Von: Georgi Jakob <Jakob-Georgi@hlb-online.de>
Gesendet: Montag, 12. August 2024 10:16
An: u.haase@ib-bk.de; Heike Zander
Cc: 'Ingo Warnecke'; Fink Jochen; Schenck Thomas; Virit Mesut; Huth Tobias
Betreff: Neuer Standort Zähleranschlusssäule BÜ 10,8
Anlagen: 9360 km 10,408 - km 11,110.pdf; 9360 km 9,529 - km 10,408 Bf Kelkheim - Hornau.pdf

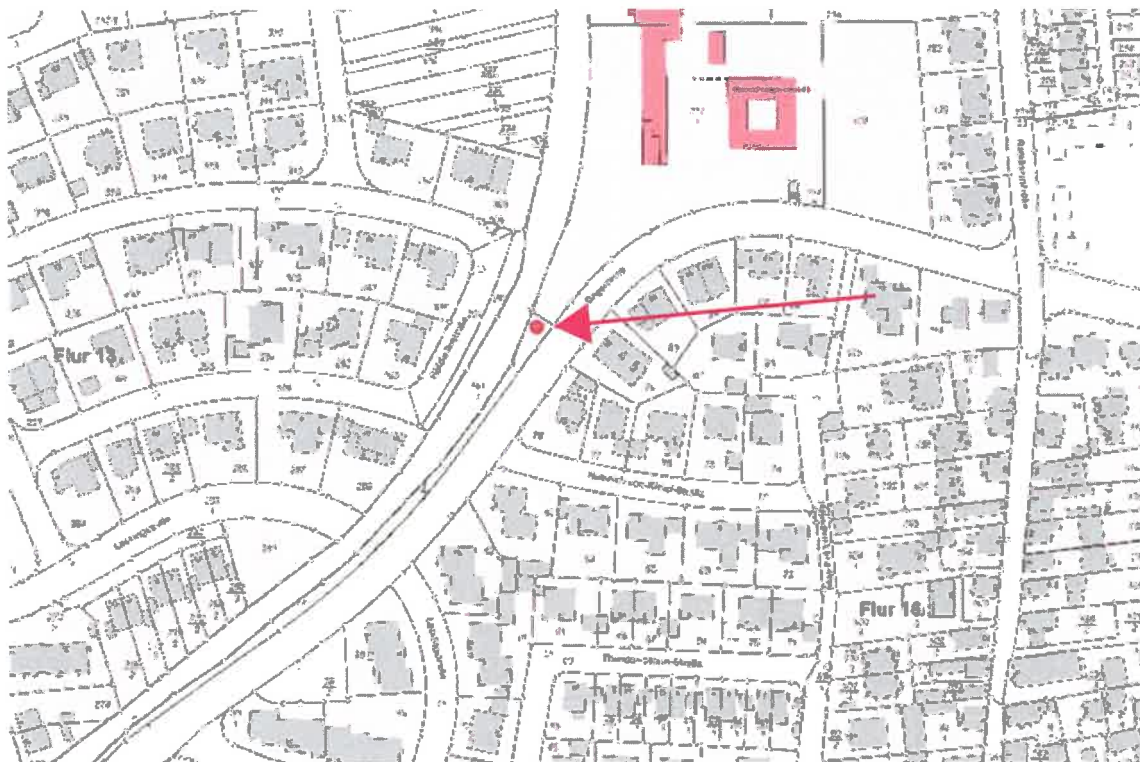
die ZAS für den BÜ 10,8 kann nach Rückmeldung von VNB im Flur 1 Kelkheim Flurstück 1/1 errichtet werden. Dieses befindet sich im Eigentum der HLB und liegt zwischen Gagering und der Eisenbahnstrecke. Der Standort ist in etwa auch der Einschaltpunkt für den BÜ.

Von der ZAS aus müsste das Kabel zur Strecke geführt werden und kann von dort aus im Kabelkanal rechts der Bahn zum BÜ 10,8 verlegt werden.

@Heike Zander es ist m.E.n. somit kein großartiger weiterer Kabeltiefbau notwendig. Lediglich die Kabelführung von der ZAS zum Kabelkanal. Bitte prüfen Sie auch nochmals, ob die Gleisquerung am BÜ ausreichend dimensioniert ist – wie telefonisch abgestimmt.

@Uwe Haase bitte erstellen Sie auf Grundlage dieser Informationen wie telefonisch abgestimmt die Ausführungsplanung EEA. Bitte teilen Sie uns den Durchmesser des Kabels von der ZAS zum BÜ mit, sobald dieser feststeht.
